SERVICE BULLETIN

Groupe A/37
1974-11-25

Objet: Accouplement complet 303108 (R12, K12)

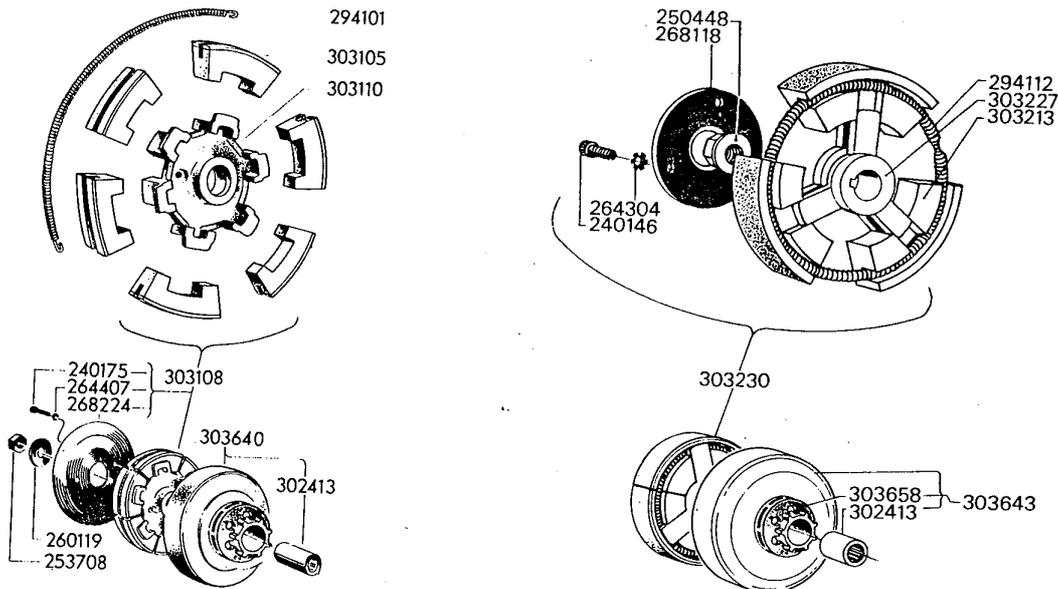
L'accouplement ci-dessus sera remplacé par l'accouplement complet 303230 qui est donc une nouvelle pièce. A cette occasion, la roue de chaîne 303640 (R12) est remplacée par la roue de chaîne 303643 et la roue motrice 303618 (K12) est remplacée par la roue motrice 303619. Ce nouvel accouplement garantit une augmentation de fiabilité et de solidité.

Le moyeu d'accouplement 303110 et les masselottes centrifuges 303105 sont éliminés alors que les autres anciennes pièces restent actuelles comme pièces détachées.

Il n'est pas possible de combiner d'anciennes pièces et de nouvelles pièces. Dans le nouvel accouplement, les masselottes centrifuges 303213 et le ressort d'accouplement 294112 sont identiques à ceux qui sont employés sur les R435-R440T. La rondelle dentée 264304 a été antérieurement utilisée dans notre production alors que les autres pièces sont de nouvelles pièces. Lors d'échange d'accouplement sur anciennes machines, il faut aussi remplacer la roue de chaîne et respectivement la roue motrice. Les pièces mentionnées ci-dessus sont entrées en production à partir du numéro de scie 310308.
